Numer rejestru	18052
Temat:	Ekspertyza do raportu oceny oddziaływania na środowisko przedsięwzięcia pn. Budowa kompleksu chlewni z niezbędną infrastrukturą techniczną, przeznaczonych do hodowli trzody chlewnej w systemie bezściółkowym, o łącznej obsadzie 2070,9 DJP oraz biogazowni o mocy do 0,5 MW do wytwarzaniu gazu w wyniku beztlenowej fermentacji surowców pochodzenia rolniczego (przetwarzanie odpadów), a także ujęcia wód podziemnych, zlokalizowanych na działkach o nr ewidencyjnym gruntu 89/3, 89/4 i 89/5 w obrębie 0005 Buczek, gmina Jeżewo, dla której inwestorem jest „Prosiaczek” sp. z o.o.”		
Nazwa i adres zamawiającego	Gmina Jeżewo ul. Świecka 12 86-131 Jeżewo		
Adres instalacji	działki nr 89/3, 89/4 i 89/5 w obrębie 0005 Buczek gmina Jeżewo		
Nazwa i adres jednostki autorskiej			
	Zakład Sozotechniki Sp. z o.o. ul. Bernardyńska 3 85-029 Bydgoszcz Tel. +48/52/3729161 Faks +48/52/3406285 www.sozo.com.pl

Podstawowym celem opracowania jest określenie potencjalnego zasięgu oddziaływania planowanego przedsięwzięcia pn. Budowa kompleksu chlewni z niezbędną infrastrukturą techniczną, przeznaczonych do hodowli trzody chlewnej w systemie bezściółkowym, o łącznej obsadzie 2070,9 DJP or

Izolinie częstości przekroczeń stężeń jednogodzinnych 1 ou/m^3

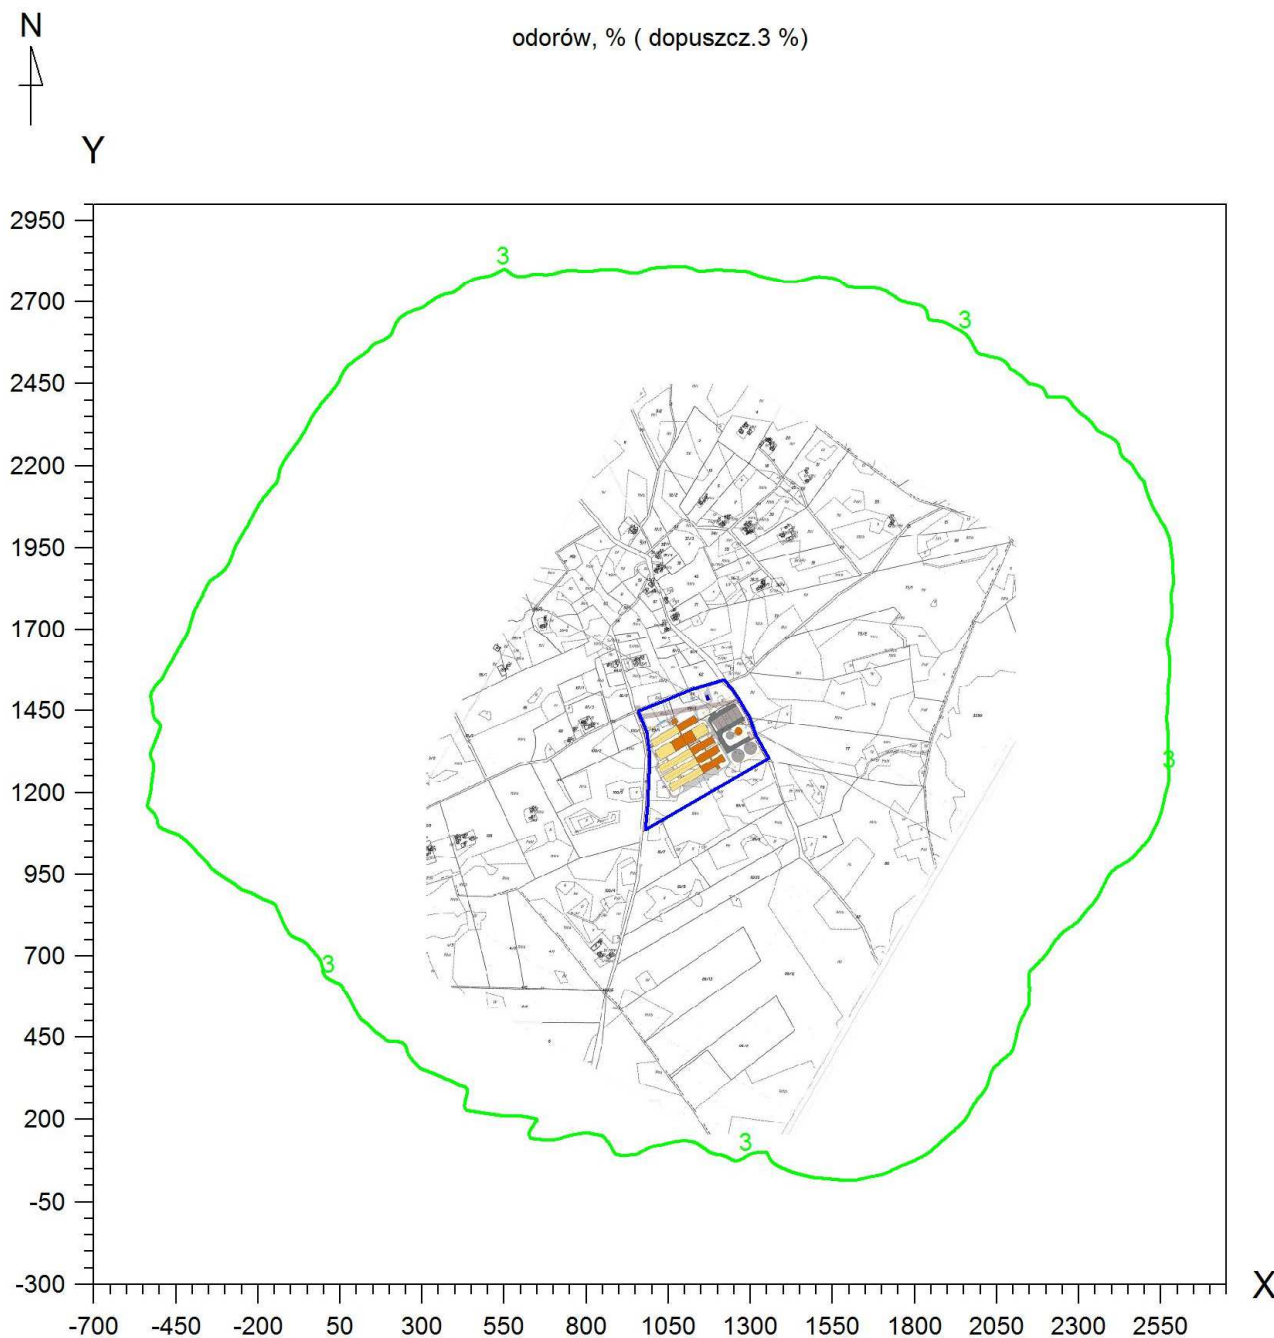
Na zielono zaznaczono izolinie częstości przekroczeń stężeń jednogodzinnych 1 ou/m^3 odorów - wartość dopuszczalna 3 % na podstawie projektu Ustawy z 2008 r. o przeciwdziałaniu uciążliwości. Na niebiesko zaznaczono teren planowanego przedsięwzięcia – lokalizację fermy świń. W obliczeniach w zakresie uciążliwości odorowej nie uwzględniano planowanej do realizacji w drugim etapie biogazowni.

Z przeprowadzanych obliczeń wynika, że strefa potencjalnego oddziaływania w zakresie uciążliwości odorowej dla planowanego przedsięwzięcia (ferma świń bez biogazowni) może wynosić od około 1200 do około 1500 m od granicy planowanego przedsięwzięcia. Ewentualna uciążliwość zapachowa na terenach wokół fermy będzie największa w okresie letnim – w okresie zwiększonych temperatur. Dane przyjęte do obliczeń przedstawiono w załączniku nr 1.
